著者 會員 工學士 藤井松太郎

本會誌第 21 卷第 10 號所載の拙論に對し、井山安藏氏の精細な御討議を煩はした事を感謝致します。大体御質問の順序に従つて筆者の意見を申述べます。

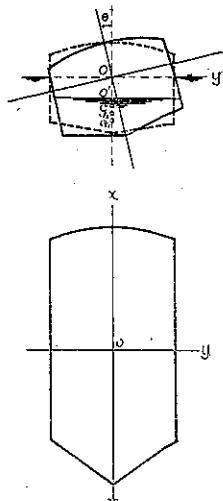
(1) 式に依つて與へられる  $M$  と、(2) 式に依る  $M'$  の相對的位置に關し、

$M$  が  $M'$  の上位にある場合………解説

$M$  と  $M'$  が一致する場合………解説中止

$M$  が  $M'$  の下位にある場合………解説不安定

之を要するに解船内部に注入された流体は、船の傾いた方向に移行する一方、(1) 式に依る傾心の高さを低くし、全体として復原力を減少しますが、解船全体としての安定度が那邊にありやは、前記の諸關係を明かにした後初めて決定される問題であり、液体注入に依る解船安定度の低下も、注入した水の重量と解船の自重との相對關係を考へる事に依つて、初めて意味を持つものと考へられます。筆者が構析架設に先だつて豫行演習を行つた際は、解船上に桁受檣其他の諸設備を裝備し、船内に桁の荷重と同量の水を注入したものであります、此の場合は左右兩舷何れの方向にも容易に  $\pi$  度程の傾きを示し、復原力を持たなかつたのであります。之は前述の中立平衡の條件に合致した爲であります。實は其の前年、桁受檣其他を解船に載せてない時、水のみを注入して解船の吃水を桁載荷時と同一にして見ましたが、此の時は舷の傾斜を示さなかつたのであります。つまり此の場合辛うじて安定の條件を満足してゐたものが、檣其他の設備を解船上に裝備する事に依り全体の合成重心が上昇して中立平衡の状態になつたものであります。此の關係は前記の (1), (2) 式に依りまして容易に説明されます。解船上に檣を載せれば全体の重心は上昇して、解船の安定度は低下すると云ふ事は自明の事ですが、其の程度如何は計算でもして見なければわからぬ事で、オーダーを見誤る事が、天鹽川架設の豫行演習に於ける様な事態を招來する所以であります。井山氏の云はれる様に總べての事象に充分慎重でなければならない事を痛感した次第であります。

図-3. 奥出用鉄製トロリー

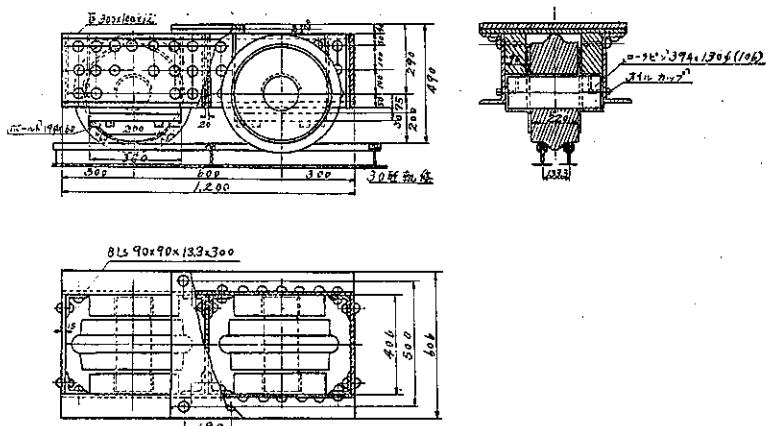
**2. 軌道及び車輪** 陸上足場上で組立てた桁の逸出用の軌道に1/100程度の下勾配をつけて牽引力を軽減する御意見は普通一般の方法で、確かに有效でせうか、牽引力に餘裕のある場合は、おしみ其他の制動装置の點から必ずしも推賞され得ないのではないかと考へられます。軌條と車輪に油を塗る事は恐らく何かの御考達で、效果のあるものとは考へられません。所要牽引力を小さくする爲には、車軸には必ずオイルキャップを附けて、軸承部の潤滑を可良ならしめると共に、車軸と車輪の直径の比を事情の許す限り大きくとる事に依て抵抗力を軽減する事が出来ます。筆者が天鹽川で使用したトロリーは図-3の如きもので、トロリー自体の安定度が低い事並に、桁の後端は

2組のトロリーを前後にならべて受けしめる爲、荷重が1組のトロリーに集中されはしないかと云ふ事に懸念がありました。實績に依ると荷重に依つて軌條が沈下し、前後する2組のトロリーは同量の荷重を受けてゐたかに見え、不都合な結果を見なかつたのですが、トロリーは出来得べくんばボギーの如きものにするに如くはありません。又車軸は、車輪の廻転速度の小なる事、之に耐久力を要求しない事等を考へて、出来得る限り細くすべきだと考へてゐます。

図-4. 支點反力

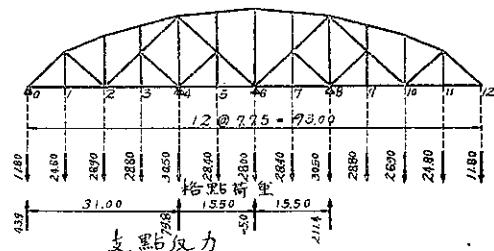
陸上足場を送出す場合のトロリーの配置に就て御異論がありましたが、御説の如くトロリーを配置し、4個の支點反力を近似的に解いて見ますと、図-4の結果が得られ、遙かに筆者の場合より悪い分布を示します。之はつまり静力学的不定の問題を、宛も静定構造の如く簡単に考へた爲に生じた過誤ではないかと存じます。若し單にトロリー上の反力を小さくする爲ならば、桁最後部のトロリーを取去つて、其他のトロリーを御説の位置に入れゝば、多少效果がありますが、 $L_1$ と  $L_2$  とは全く對稱である爲、兩者とも其の上に立つ構架の垂直材を圧力に對して補強する要を生じます。
